AUTORIDAD NACIONAL DE LICENCIAS AMBIENTALES - ANLA -

RESOLUCIÓN N° 00764

“Por la cual se resuelve el recurso de reposición interpuesto contra la Resolución No. 00606 de 25 de mayo de 2017 y se adoptan otras determinaciones”

Figura 3 Geotecnia área de influencia del proyecto

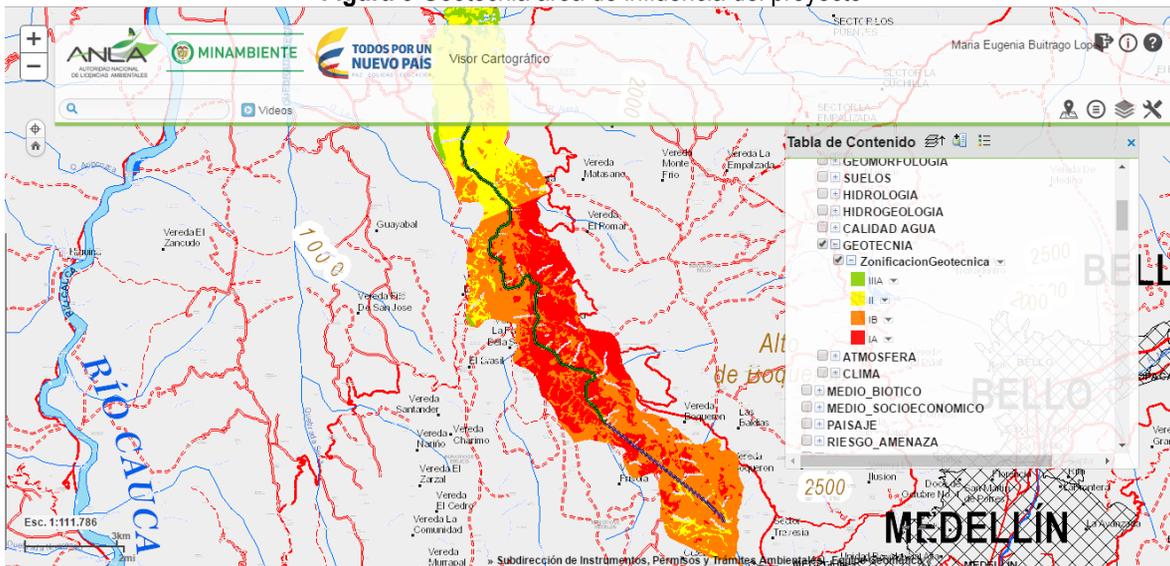
Sumado a lo anterior, es de tener en cuenta las condiciones morfológicas de la zona, las cuales han venido cambiando con la instalación de la ZODME, lo que a su vez ha podido modificar las condiciones de escorrentía superficial, así como los factores de geotecnia que actualmente van desde muy alta a moderada sensibilidad ambiental lo cual representa un factor relevante a la hora de diseñar medidas de manejo ambiental para controlar tal grado de sensibilidad.

En consecuencia, esta Autoridad considera que la variación en la concepción inicial del predio, podría llegar a modificar las consideraciones de análisis para los riesgos de inestabilidad geotécnica inicial y capacidad portante de la ZODME existente, toda vez que se aumenta su capacidad y altura del terreno generando cargas significativas y condiciones que podrían favorecer la inestabilidad del predio y por ende factores de riesgo para la población circunvecina y hasta para la misma funcionalidad de la vía. Así también, es de tenerse en cuenta que la superficie de ocupación contemplada por el Concesionario para la ZODME 10 es de 1,6 ha, de las cuales 0,91 ha corresponden al lleno existente denominado Casa Topógrafo ya terminado por parte del INVIAS, es decir más del 50% de la ZODME ya cuenta con una carga superficial que afecta de cierto modo la capacidad portante del terreno.

Figura 4 Distribución espacial de la Planta 1

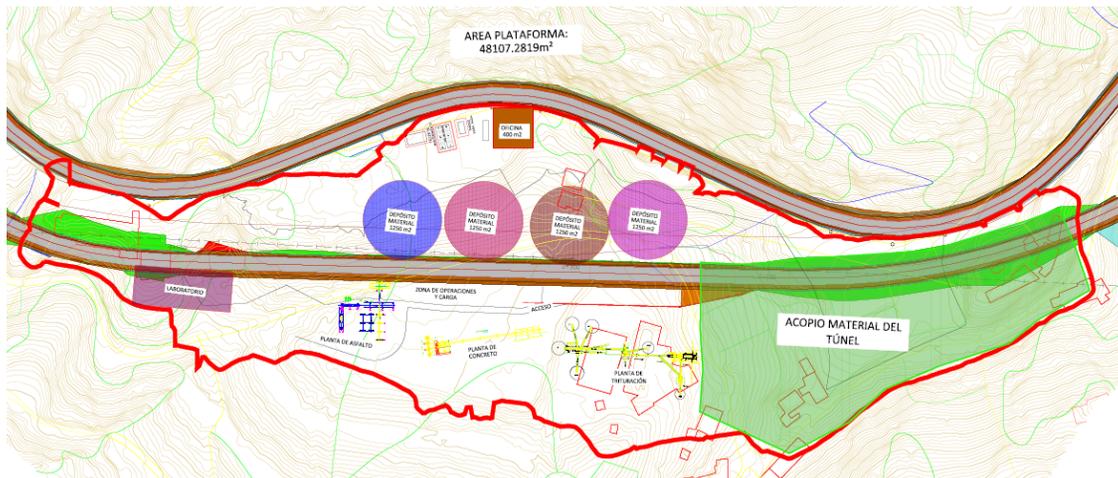
Por tanto, teniendo en cuenta que el área fue concebida, diseñada y construida como una ZODME, para la cual no se contempló a futuro la ubicación de una planta industrial una vez fuera conformada y que esta variación en la concepción inicial modifica las consideraciones de análisis para los riesgos de inestabilidad geotécnica iniciales y capacidad portante del relleno existente, toda vez que la infraestructura, equipos, material producido, almacenamiento de combustibles, entre otros factores, generan cargas considerables a dicho relleno (se habla en el estudio Planta de concreto - Capacidad 80 m³/día, Planta de asfalto - Capacidad 80- 120 Ton/hora - Planta de trituración: Capacidad 350 Ton/hora aprox.).

Ahora bien, una vez revisada la cartografía existente de la ZODME y realizada la superposición con la Planta 1, se tiene que hay una fracción que traslapa con el polígono definido por la empresa, así pues, se hace necesario que la Concesionaria con la instalación de la Planta 1 no genere fuerzas superiores sobre el terreno de la ZODME ya existente que pongan en riesgo la estabilidad del mismo. Así pues, se considera que, para garantizar la no afectación del relleno existente, se hace necesario que las áreas a utilizar para la instalación de la planta sean acotadas en el sentido de reubicar esta área de la planta que se superpone con la Volcana y que genera presiones adicionales al terreno.

Por consiguiente, esta Autoridad acepta la pretensión de la empresa relacionada con la autorización de la instalación de la Planta 1 y solicita modificar el Numeral 1 del Artículo Segundo de la Resolución 00606 del 2017, en el sentido de incluir la Planta 1 en el listado de la “Tabla Infraestructura y/u Obras que hace parte del proyecto” y en consecuencia modificar el Numeral 1 del Artículo Tercero de la Resolución 00606 de 2017, en el sentido de excluir la Tabla Localización de la planta 1 del listado de obras no autorizadas.

Figura 3 Geotecnia área de influencia del proyecto

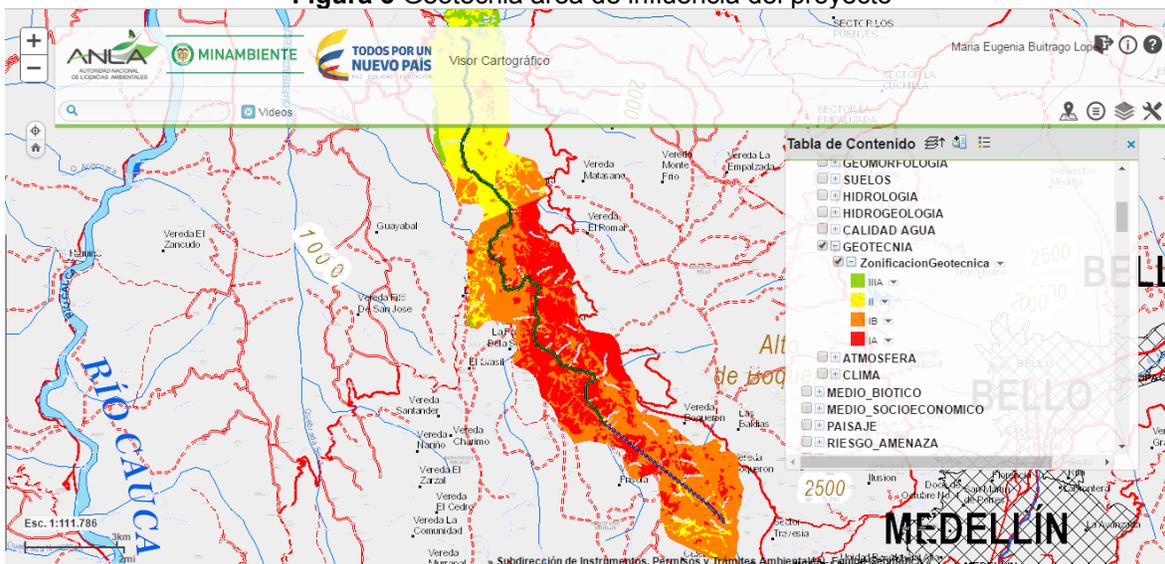
Sumado a lo anterior, es de tener en cuenta las condiciones morfológicas de la zona, las cuales han venido cambiando con la instalación de la ZODME, lo que a su vez ha podido modificar las condiciones de escorrentía superficial, así como los factores de geotecnia que actualmente van desde muy alta a moderada sensibilidad ambiental lo cual representa un factor relevante a la hora de diseñar medidas de manejo ambiental para controlar tal grado de sensibilidad.

Figura 4 Distribución espacial de la Planta 1

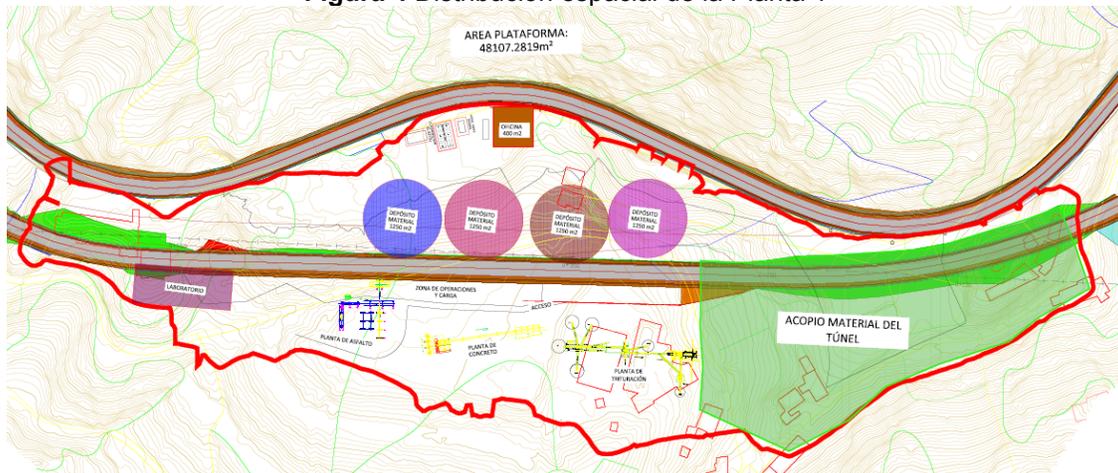
Por tanto, teniendo en cuenta que el área fue concebida, diseñada y construida como una ZODME, para la cual no se contempló a futuro la ubicación de una planta industrial una vez fuera conformada y que esta variación en la concepción inicial modifica las consideraciones de análisis para los riesgos de inestabilidad geotécnica iniciales y capacidad portante del relleno existente, toda vez que la infraestructura, equipos, material producido, almacenamiento de combustibles, entre otros factores, generan cargas considerables a dicho relleno (se habla en el estudio Planta de concreto - Capacidad 80 m3/día, Planta de asfalto - Capacidad 80- 120 Ton/hora - Planta de trituración: Capacidad 350 Ton/hora aprox.).
